金华市城市规划设计院有限公司
JINHUA CITY
PLANNIGN & DESIGN Institute CO.,Ltd

设计修改联系单

项目名称	金华四中教育集团高铁新城校区项目	项目编号	2022-001
工程名称	小学部	联系单编号	JG-06
设计阶段	施工图	专　业	结构
主 送	金华市第四中学	抄　送	相关单位

金华四中教育集团高铁新城校区基坑设计变更单

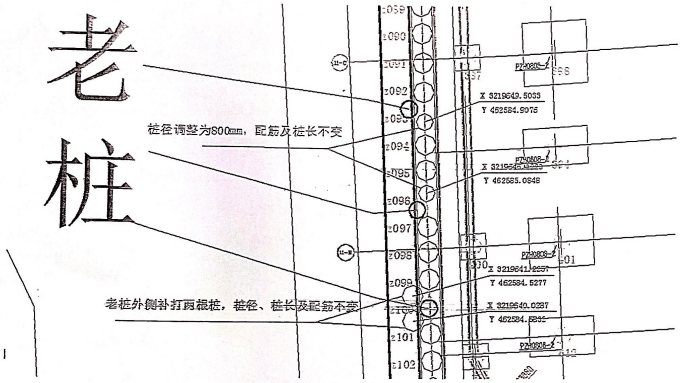
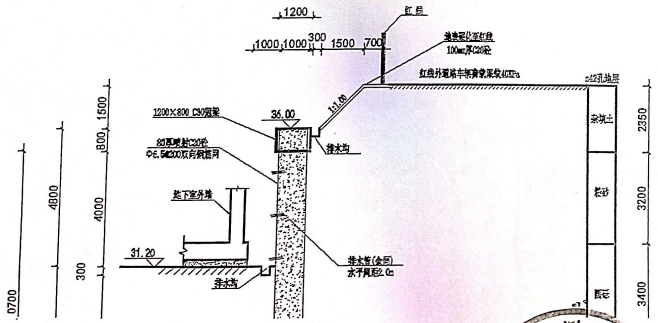
1、本工程基坑围护桩施工过程中，场地西侧（1-1 剖面）遇到三根老工程桩，老桩的位置对本基坑围护桩施工造成影响，为保证基坑围护的安全性及施工可行性，现对该部位采取如下变更，见下图。

2、场地西侧（1-1 剖面）坡顶距离红线（围墙）距离较近，原设计方案的坡顶排水沟位置施工空间有限，现将坡顶排水沟位置变更至围护桩外侧，见下图。

美术教室给排水系统图　1:100

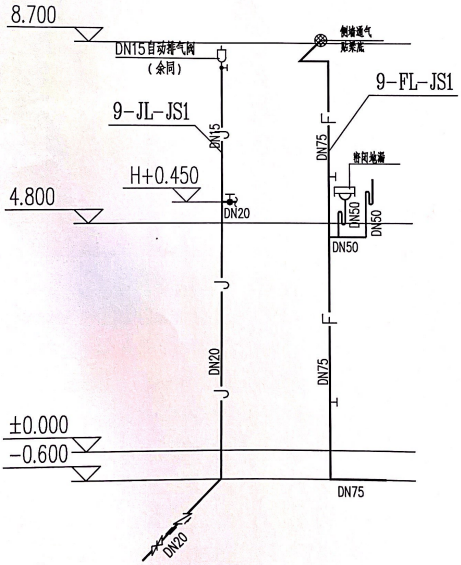
1. 三层8-1轴至8-7轴书法教室改计算机教室，取消原有给水、排水设施。

2. 二层9-1轴至9-5轴阅览室改美术教室（初中），
增设DN20给水、DN75排水设施。

2. 二层9-5轴9-XL-2消火栓位置，移至于美术教室（初中）走道隔墙上，面朝走道。

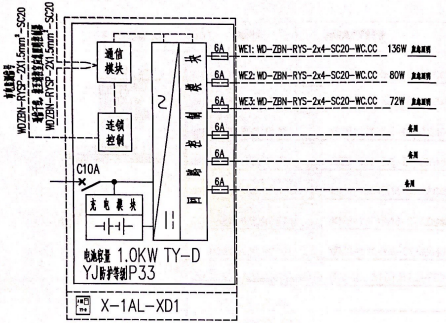
1、根据甲方意见建筑平面教室功能做调换，教室内电气、智能化的内容不做修改，电气根据教室的交换修改楼层配电总箱，详见附图。

阅览室应急照明平面图 1:100

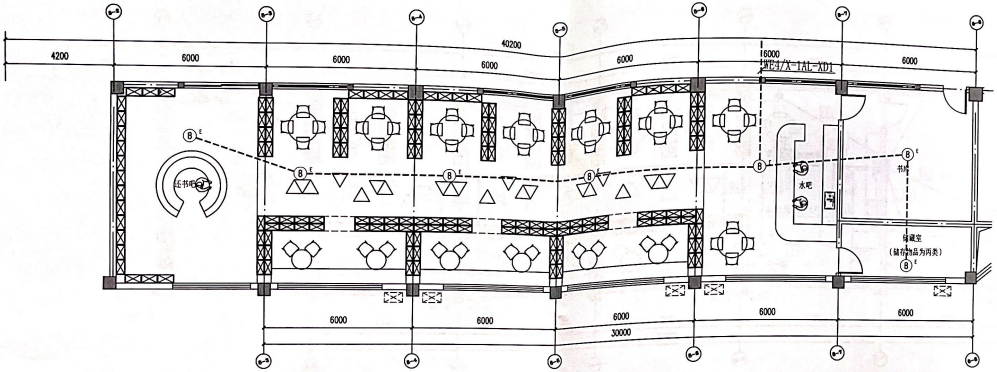
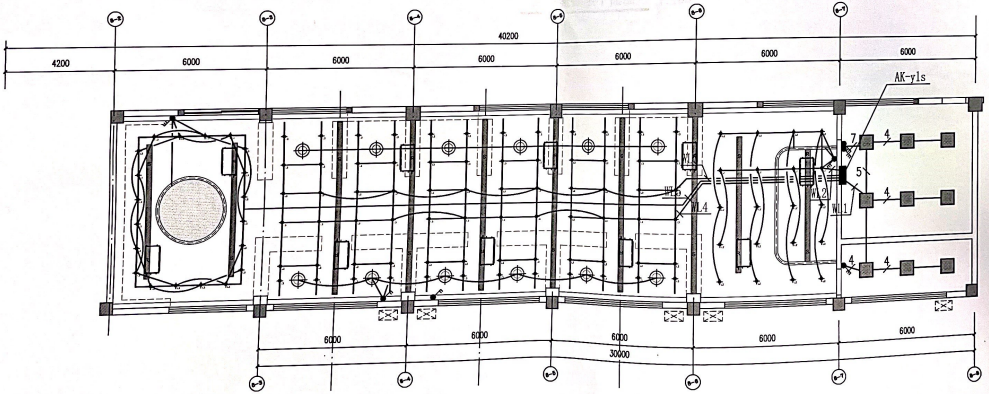
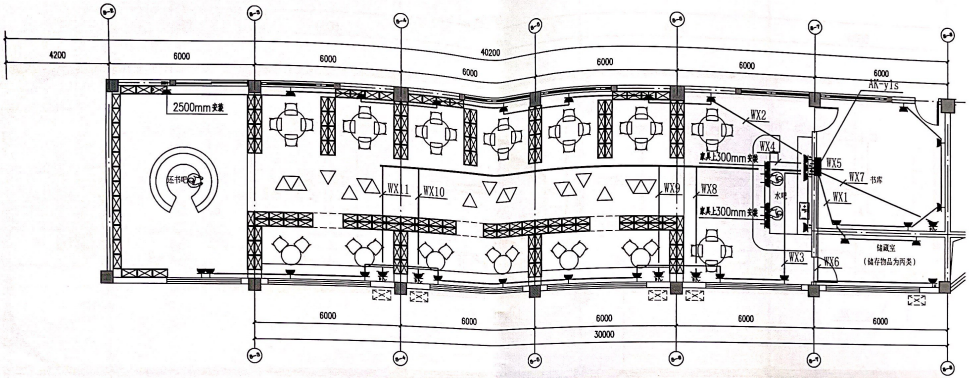
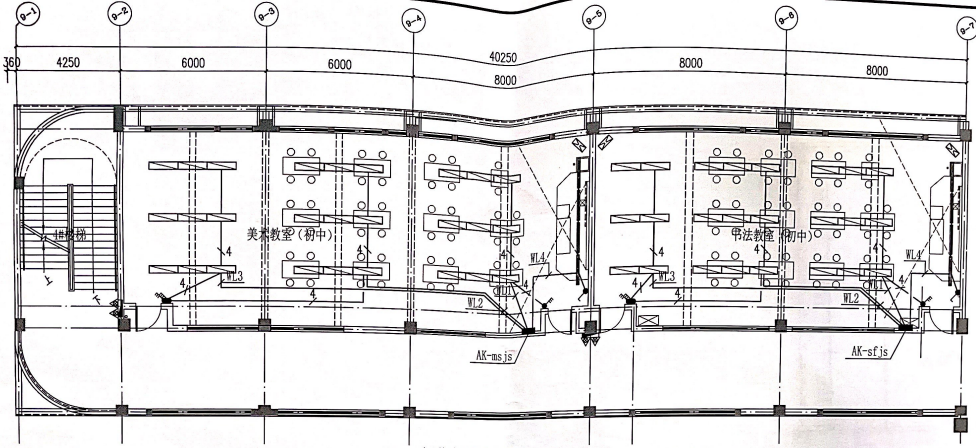
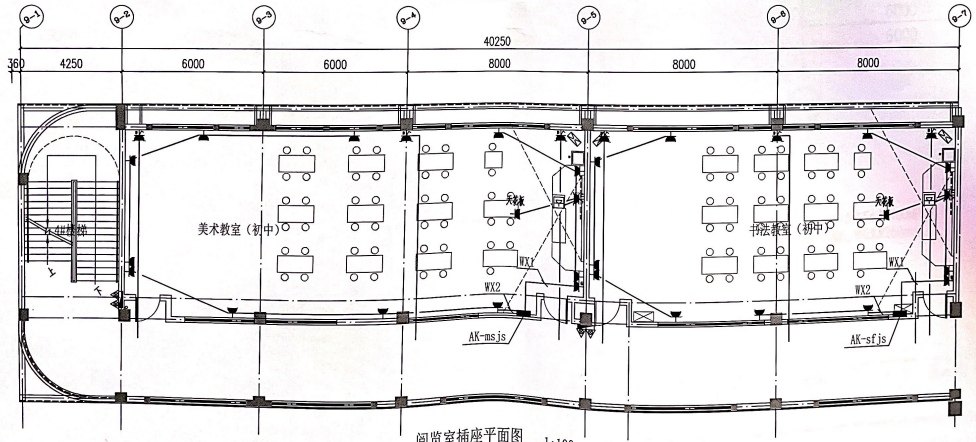
2、根据甲方意见阅览教室装修平面修改，电气根据装修平面做如下修改，详见附图。

3、根据甲方意见美术教室和书法教室装修平面修改，电气根据装修平面做如下修改，详见附图。

附图	01	设计	[illegible]	工程负责人	[illegible]	审核	[illegible]

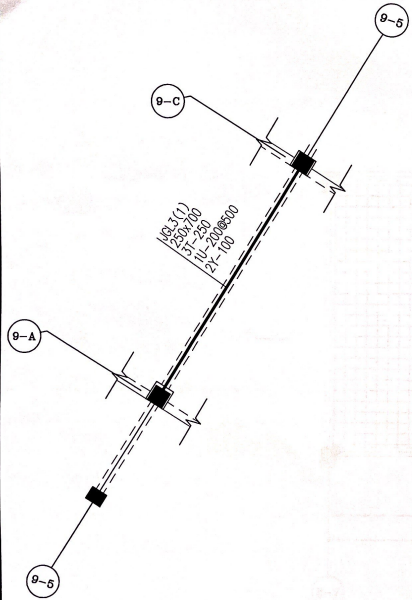
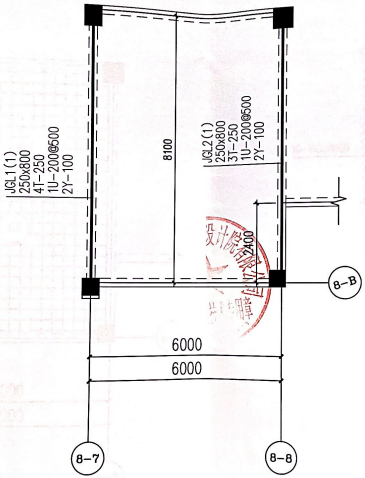
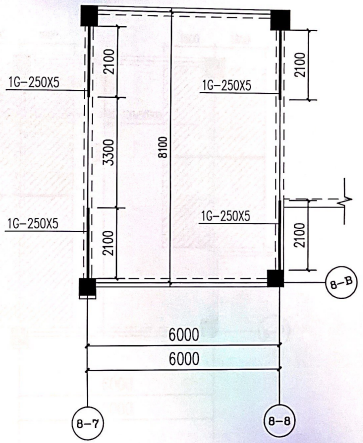
1. 二层平面梁图9－5轴交9－B轴至9－C轴梁需加固，详附图01
2. 一层梁平面图中8－7轴，8－8轴梁板配筋不足加固，详附图02
3. 加固节点做法详附图03，附图04

梁加固说明：

1. JGL1~JGL3表示置换碳纤维加固梁。
2. 碳纤维型号为300g，采用一级碳纤维布。弹性模量不小于200GPa，极限强度不小于3400MPa。
3. 框架线部分表示梁上表面粘钢加固梁负弯矩，1G-250x5表示粘贴一层钢板，钢板宽度250mm，厚度5mm。

一层平面修改图

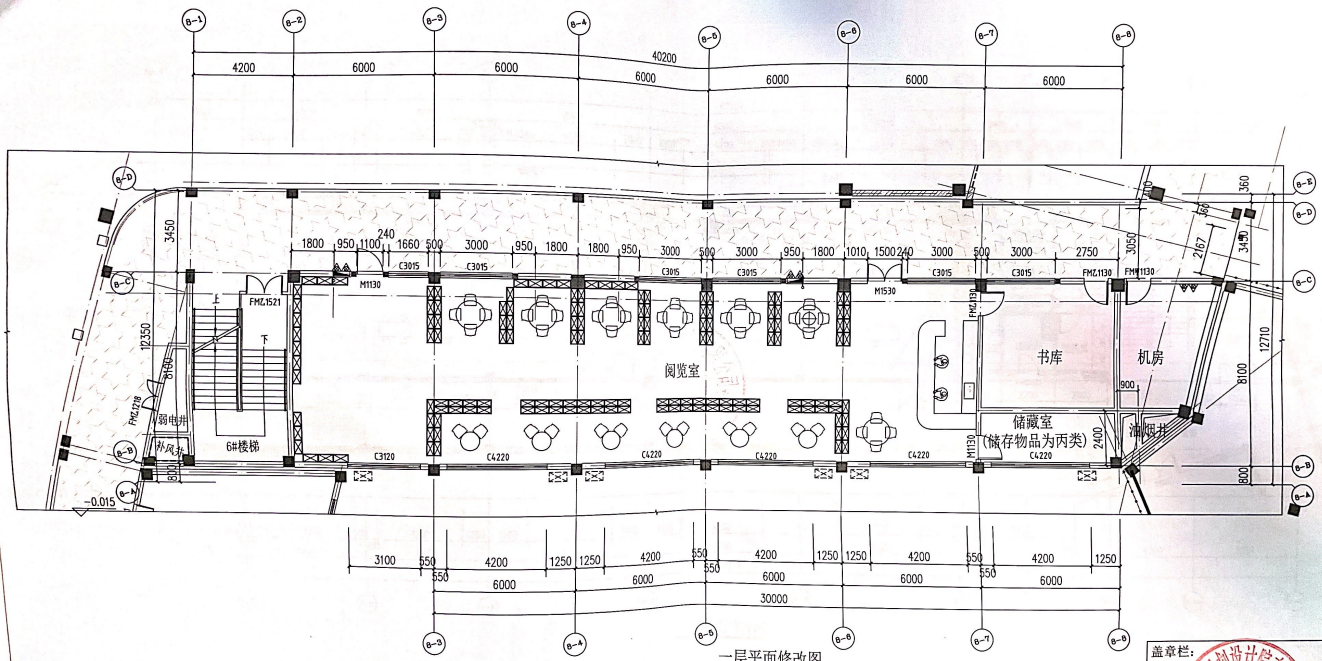
1、一层平面中计算机教室改阅览室，详见附图01；二层平面中阅览室改书法教室、美术教室，详见附图02；三层平面中书法教室改计算机教室.具体详见附图03.
